「(仮称)晴海五丁目西地区開発計画」環境影響評価書・見解書 超高層マンション・風環境・景観など、問題山積

8月28日(金)午前10時より、月島社会教育会館において「(仮称)晴海五丁目西地区開発計画(晴海選手村跡地開発計画)」の環境影響評価書案について「都民の意見を聴く会」が開催されました。

運河沿いに壁の様に建設される住宅棟のモデルプラン

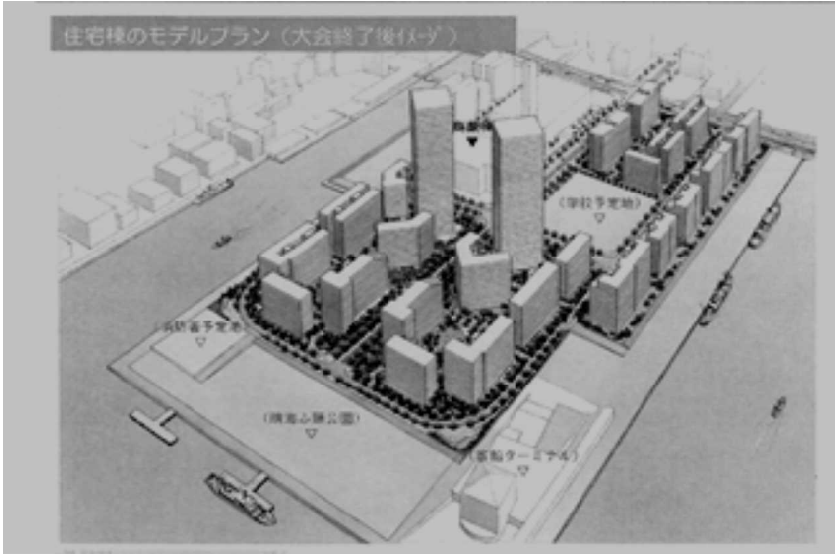
「選手村計画」は、以前東京都が示していた住宅棟のモデルプランそ

のものであることと、選手村には計画のない「超高層タワー型マンション住宅棟2棟」が、五輪終了後に計画されており、見直すことを求めました。

評価書案の眺望の状況変化を見ても、敷地内を取り囲むように14階から17階、高さ60メートルの板状住宅が運河沿いに建ち並び、中心部に高さ180メートルの超高層タワー型マンション2棟建てる計画です。「水辺を生かした

運河沿いに壁のような建物の配置（モデルプラン参照）により、内陸部への風の流れが止まり、ヒートアイランド現象をさらに悪化させることとなります。海風や川風が遮断され、その結果、内陸部のヒートアイランド現象がさらに深刻になることが考えられます。調査するよう求めました。
